REGIONE LIGURIA

Settore Ecosistema Costiero e Acque

Oggetto: **S1024** – Procedimento di Verifica di assoggettabilità a VIA sul progetto relativo all'autorizzazione all'attività estrattiva e ricomposizione ambientale della cava di marmo rosso Levanto denominata San Giorgio sita nel Comune di Bonassola (SP).
Proponente: ESAMR s.r.l. – Loc. San Giorgio Bonassola
Comunicazione pubblicazione documentazione per avvio fase pubblica del procedimento di verifica di assoggettabilità a VIA ex art. 19 c. 3 D. Lgs. 152/2006 e contestuale richiesta contributo istruttorio ex art. 4, c. 4, DGR n. 107/2018. *Riscontro*.

Suddivisione interna P-Trac

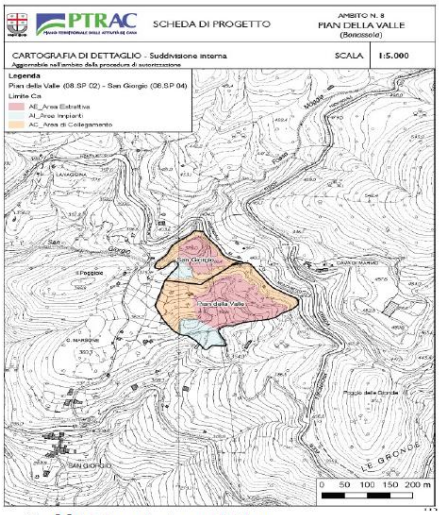
Per la fase 1 si prevede un tempo di realizzazione di circa 4 anni e l'inizio di sistemazione ambientale comprendente la scarpata della nuova viabilità di cantiere, la realizzazione della scogliera di contenimento ed una prima parte di riempimento per circa 5325 mc con relativo inerbimento del paramento.
Per la fase 2 si prevede un ulteriore riempimento per circa 1550 mc con la rinaturalizzazione del sito con terreno vegetale per 350mc e la piantumazione prevista, stimando una durata di circa 1 anno. La fase 3 del progetto di riqualificazione prevede il riempimento prima della buca approfondita in fase 1 e quindi a salire, mantenendo la pendenza del piazzale superiore verso la strada di accesso per consentire alle acque lo smaltimento nel canale San Giorgio (previsti circa 23340mc); la fase 4 prevede ulteriori riempimenti di materiale idoneo per arrivare alla quota di chiusura, stimando circa mc 3432 oltre a terreno vegetale di copertura di mc 2964 per la ricomposizione vegetazionale del sito. Per le fasi 3 e 4 sono stimati circa 6 anni di attività.

Fig.A – rappresentazione cartografica dell'area di cava rispetto ai corpi idrici individuati in base al PTA

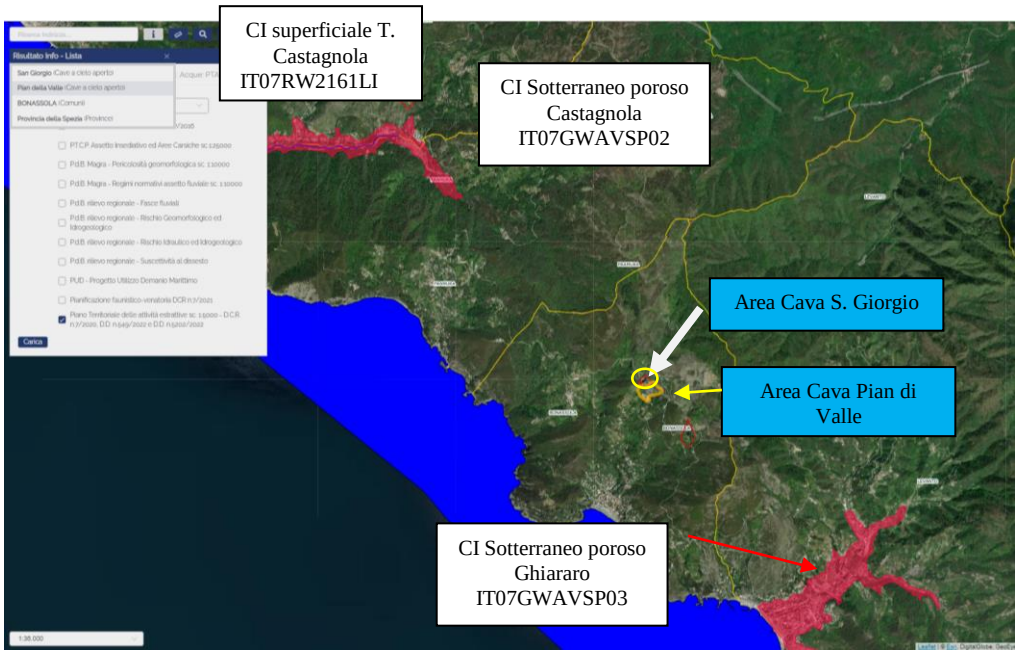
Dal punto di vista della compatibilità col Piano regionale di Tutela delle acque – PTA (aggiornamento di cui alla DCR n. 11/2016), la cava in questione non è localizzata su corpi idrici significativi, né sotterranei, né superficiali, individuati, in base alla direttiva 2000/60/CE, dallo stesso PTA, come evidenziato nella Figura A seguente.

Conclusioni
Stante la localizzazione e tutto quanto sopra sinteticamente rappresentato si ritiene, per quanto di competenza del settore scrivente, che l’intervento in oggetto non costituisca impatto significativo peggiorativo sui corpi idrici superficiali e sotterranei individuati dal PTA.
